Amt für regionale Landesentwicklung Leine-Weser

2. Arbeitskreissitzung Brockum-Quernheim am 02.06.2022

Aktueller Zustand des Wegenetzes

Anmerkungen aus der Sitzung sind in blau eingefügt

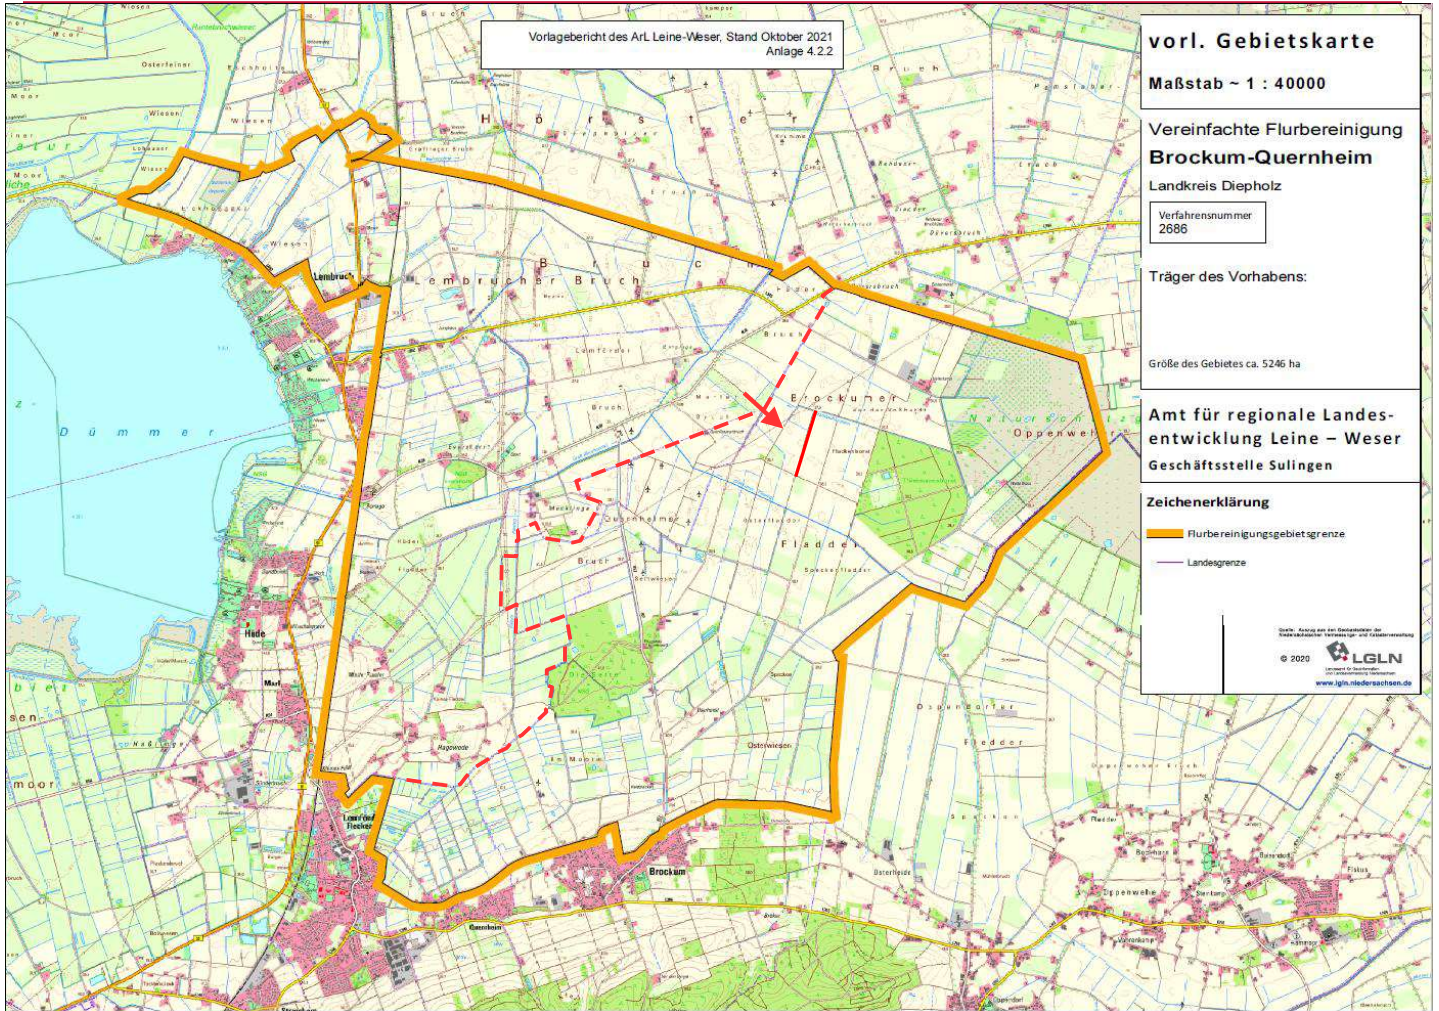
Befestigung: Schotter könnte Teil einer Hauptwegebearbeitung
Länge: ca. 840m zur Entlastung des Moordamms werden, s.o.;
Sonstiges: Graben einseitig in diesem Fall Ausbau in Bitu

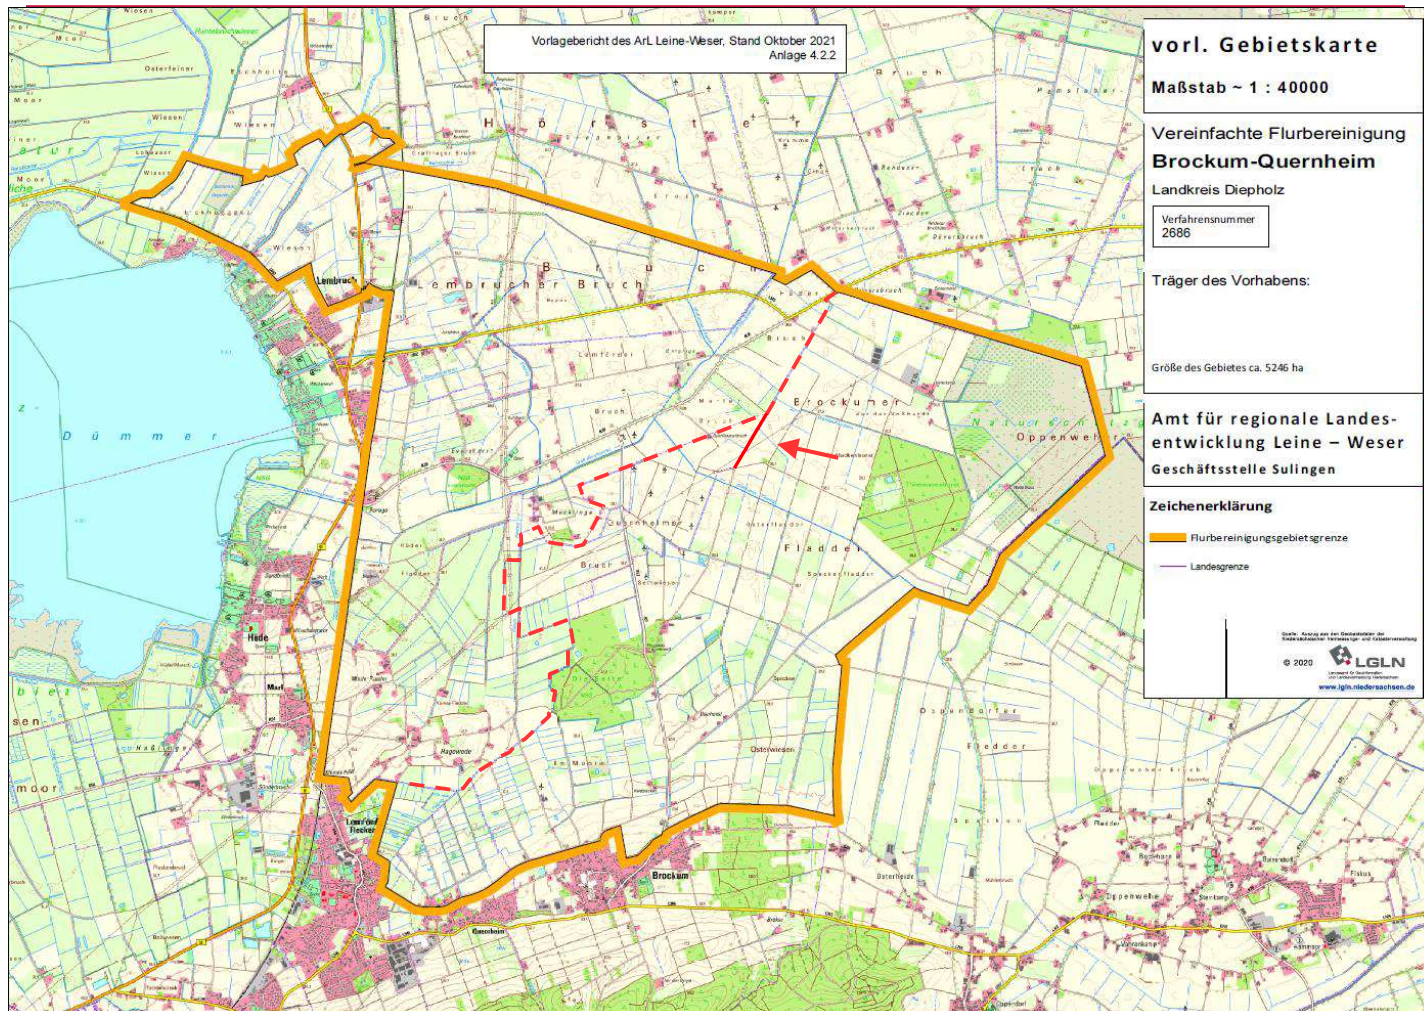
Schotterbefestigung ist ausreichend

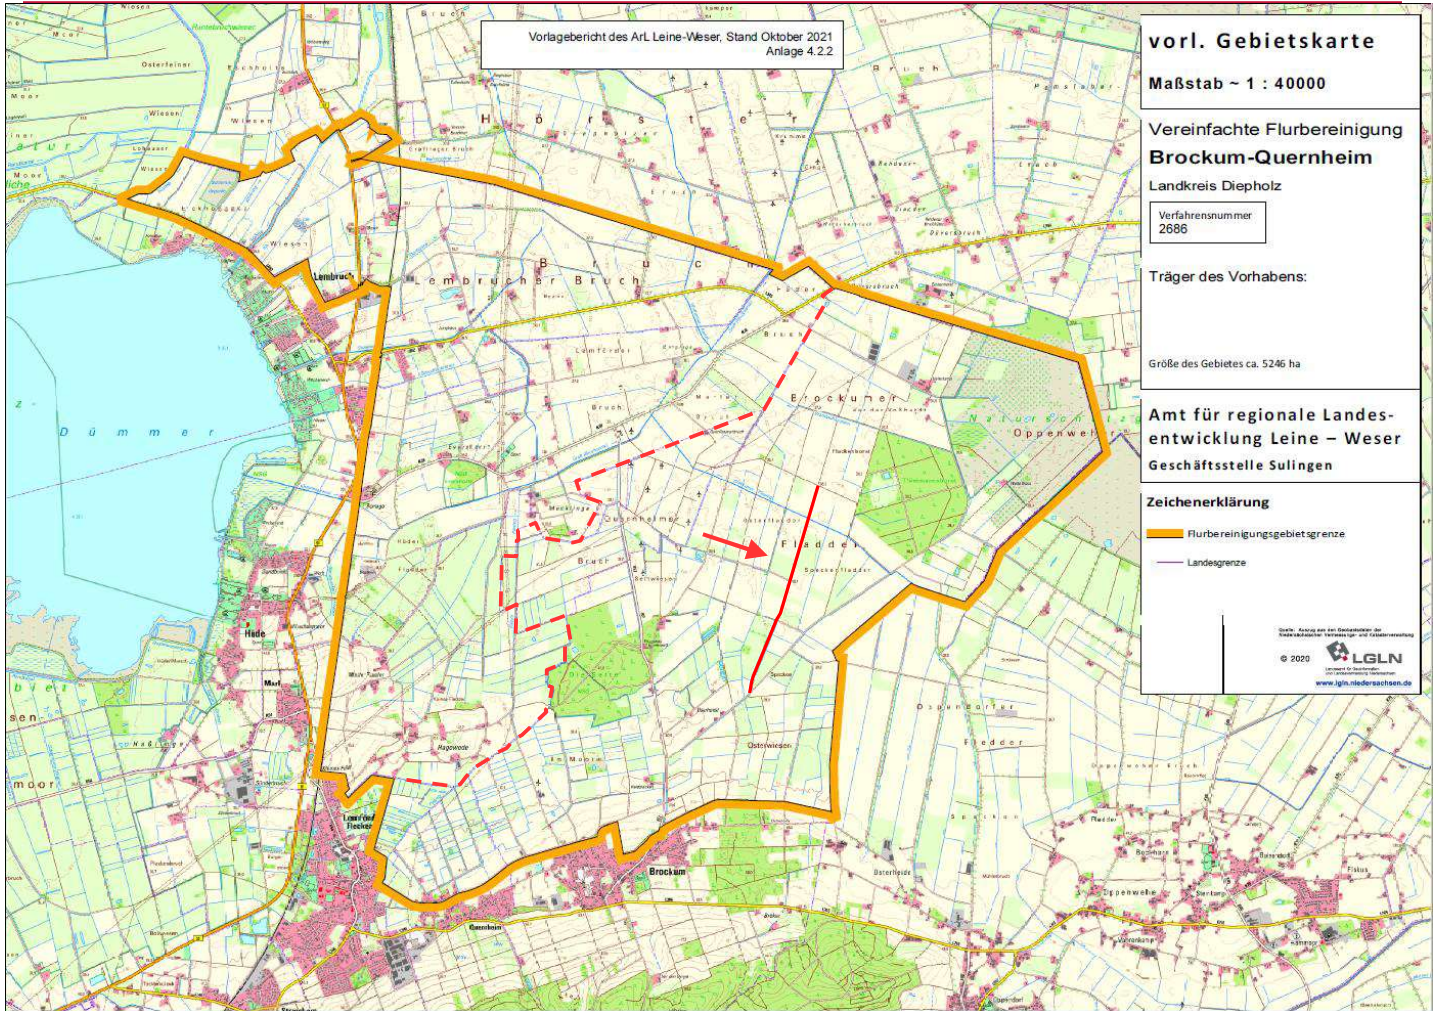
könnte Teil einer Hauptwege-
verbindung zur Entlastung
des Moordamms werden, s.o.

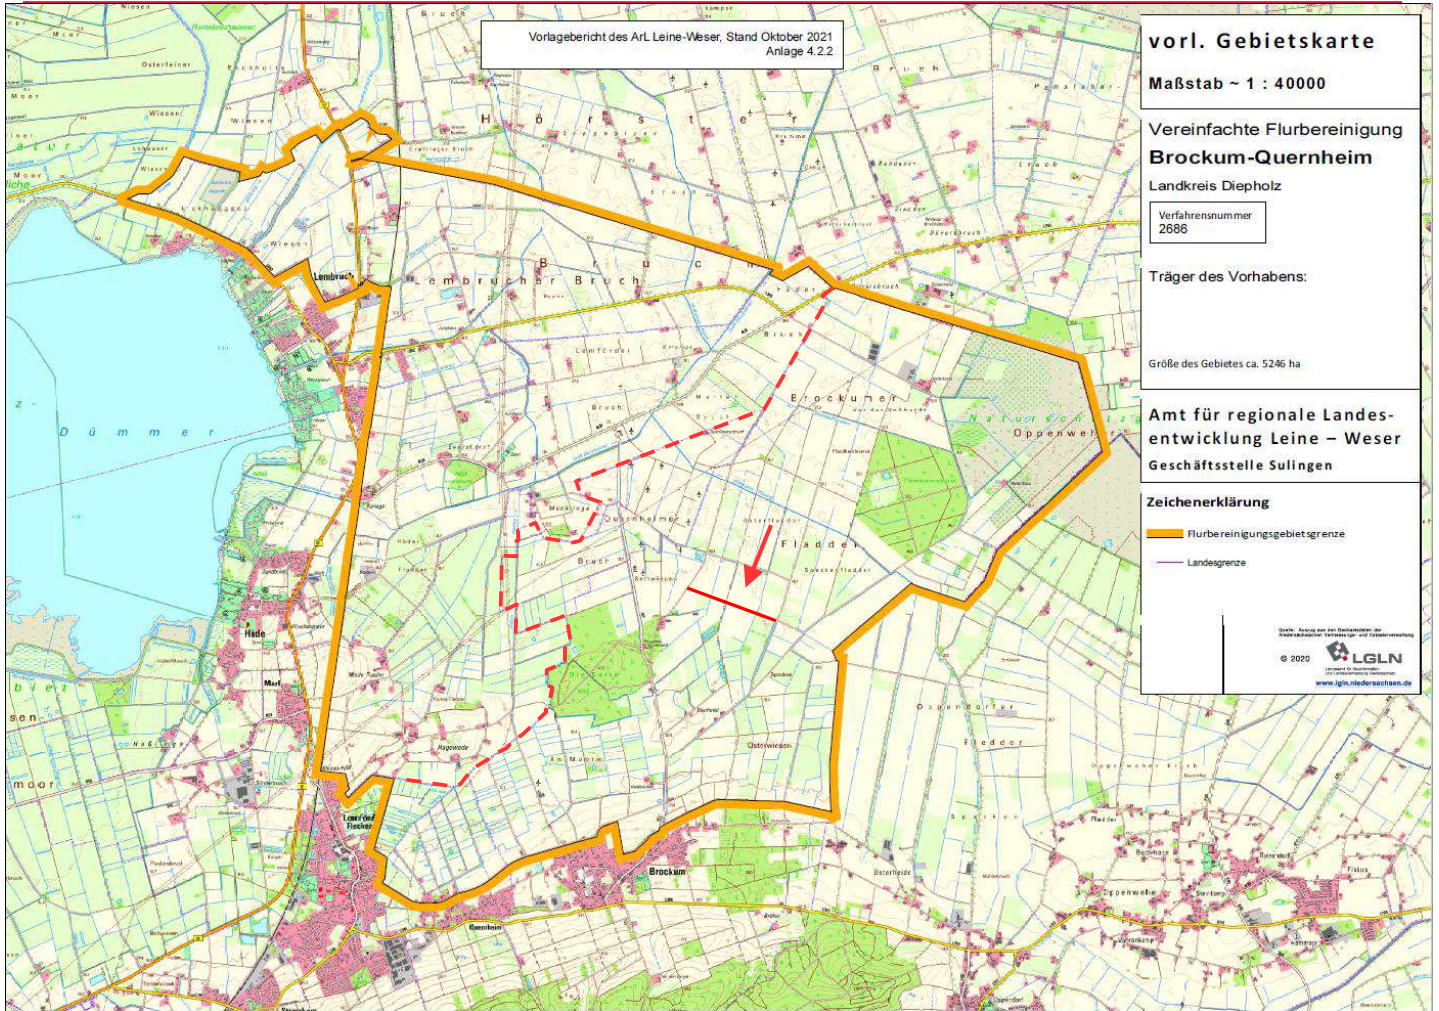
könnte Teil einer Hauptwegeverbindung zur
Entlastung des Moordamms werden, s.o.;

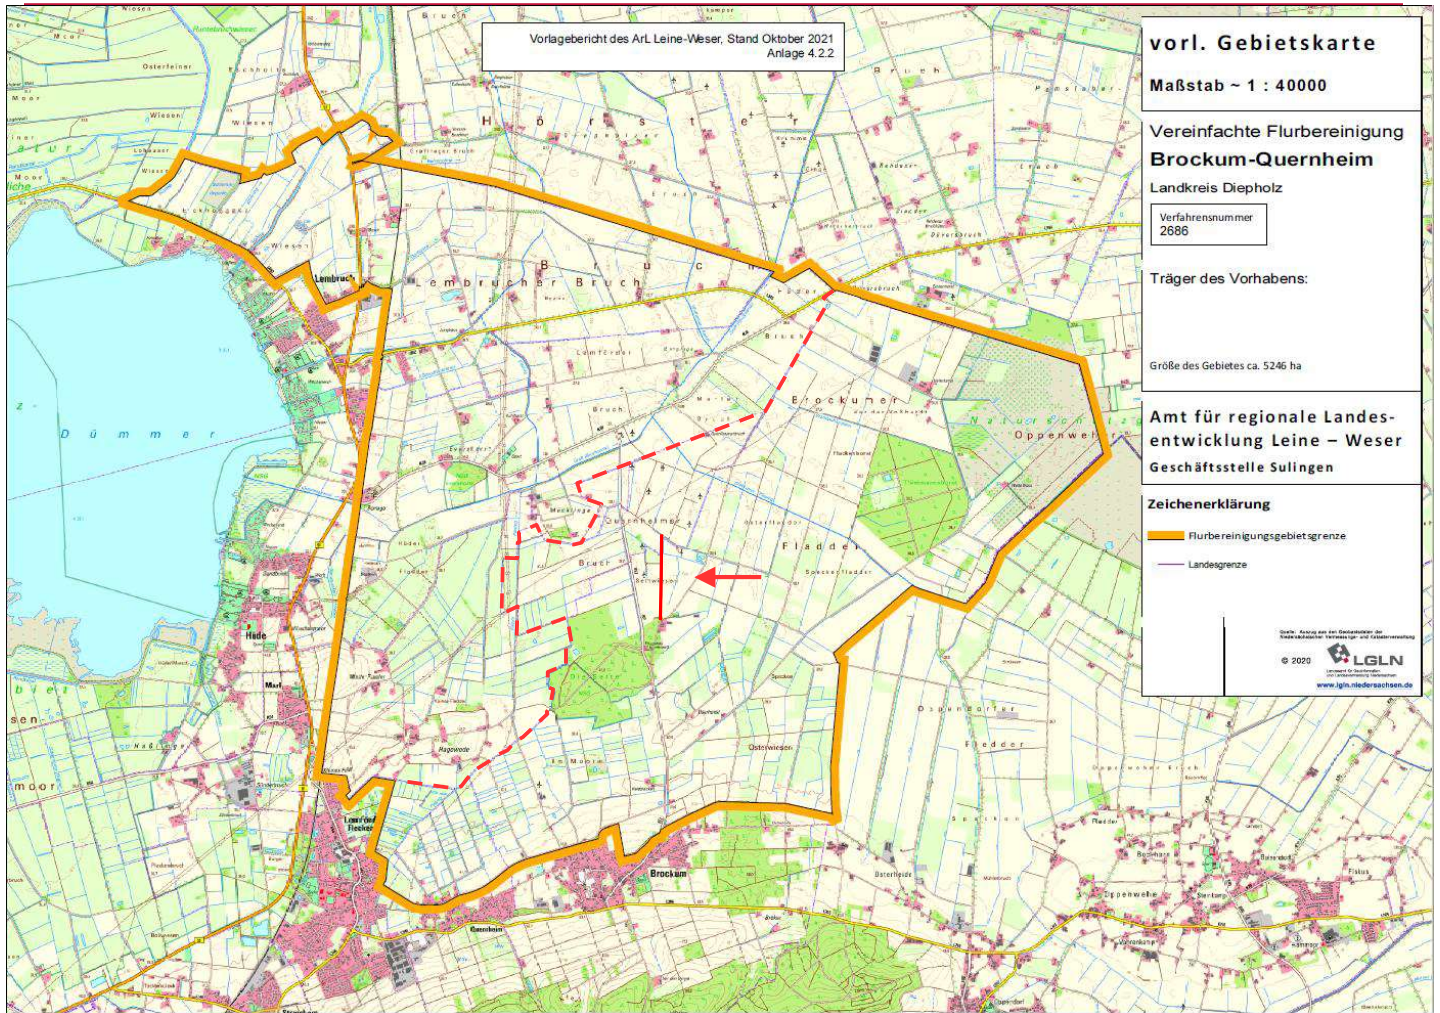
Bitu erforderlich

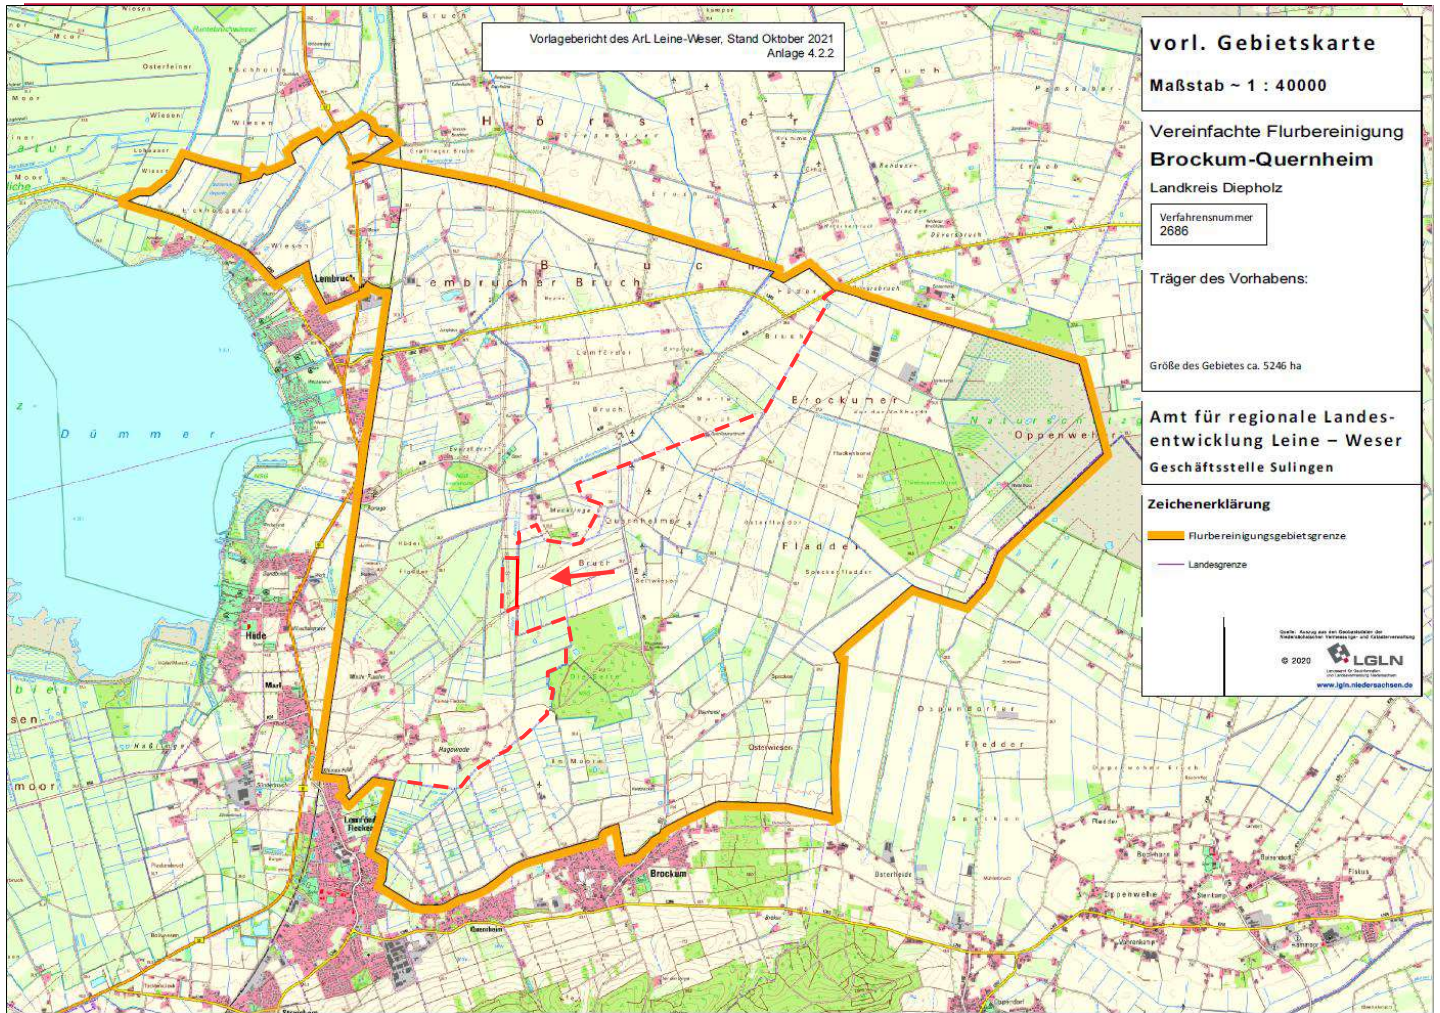
Schotterbefestigung ist ausreichend

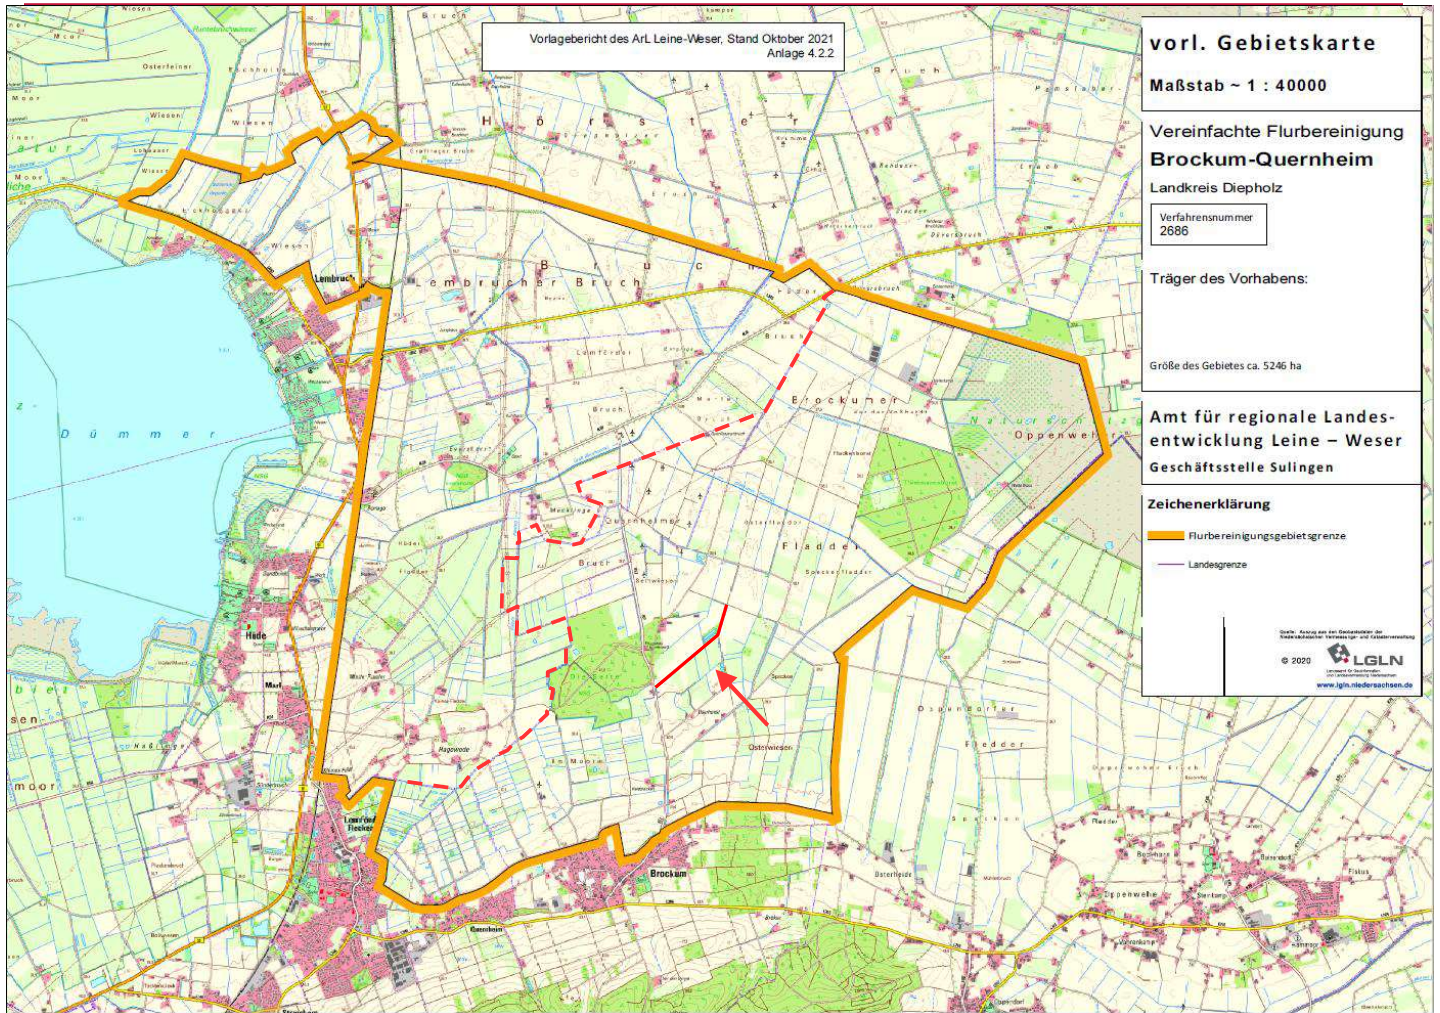
Bitu bis zur Hofstelle?
